改善箇所説明図

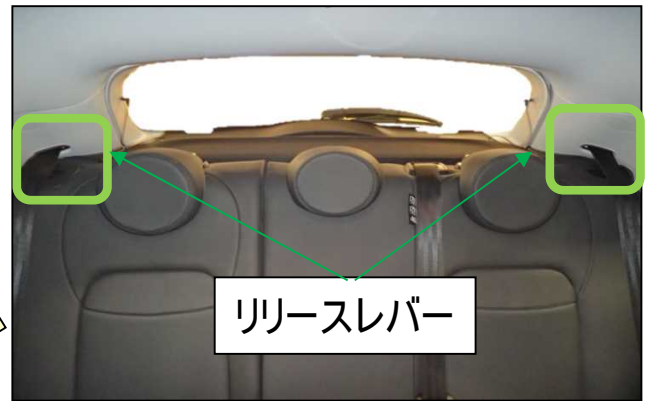
可倒式後部座席において、バックレストのリリースレバーベゼルの形状が不適切なため、シートベルトプリテンショナーが作動した際に、当該ベゼルに加わる負荷が過大となり、リリースレバーが破損し、バックレストの固定機能が損なわれるものがある。そのため、バックレストが意図せず倒れるおそれがある。

全車両、後部座席バックレストのリリースレバーベゼルを対策品に交換する。

識別 : リリースレバーベゼルブラケットに黄色ペイントを塗布する。
